LETTRE

9

### RECHANGES PIÈCES DÉTACHÉES

CIRCUITS HYDRAULIQUES DE FREINS DES AVIONS PRODUITS PAR WASSMER UTILISANT DES COMPOSANTS DISPARUS DU MARCHÉ :

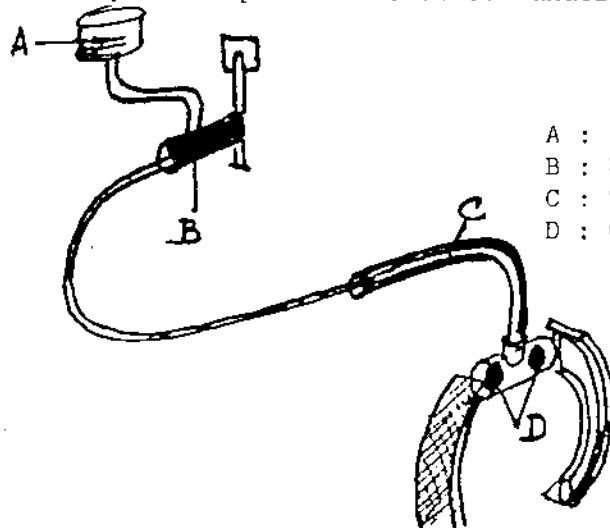
2 - Un nouveau maître-cylindre mis sur le marché les remplace.

Il est disponible à ISSOIRE-AVIATION sous la référence ST.WA.29.54 T.K.

Il fonctionne au liquide minéral Air 3520

KIT ENSEMBLE MAITRE CYLINDRE ST.WA. 29.54.T/k.

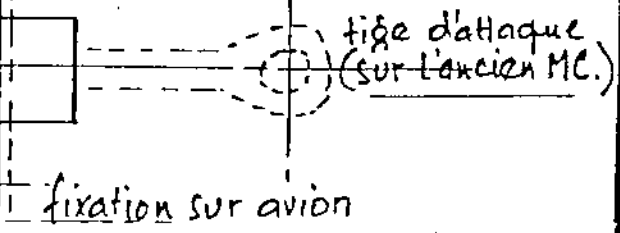
LE MAITRE-CYLINDRE ST.WA. 29.54T REMPLACE LES MAITRE-CYLINDRES 1900H15, 611234, 611144. IL FONCTIONNE AU LIQUIDE AIR 3520 (OTAN H515)

VERIFIER QUE LES TUYAUTERIES SOUPLES ONT BIEN UN DIAMETRE EXTERIEUR DE 13mm. ANCIENNES TUYAUTERIES = 11mm.) SINON, LES CHANGER.

SUR CYLINDRES DE ROUES =

JOINTS TORIQUES  
ST.WA. 29.66-1.  
POUR ATTERRISSAGE AERO-LOUVOIS  
ou  
ST.WA. 29.80-25  
POUR ATTERRISSAGE SAB  
POUR AVIONS WA51 & 52

COUPELLES DES CYLINDRES RECEPTEURS  
ST.WA. 29.49  
POUR AVIONS WA 40 & D  
WA 41  
WA 421.235  
WA 421.250  
WA 54
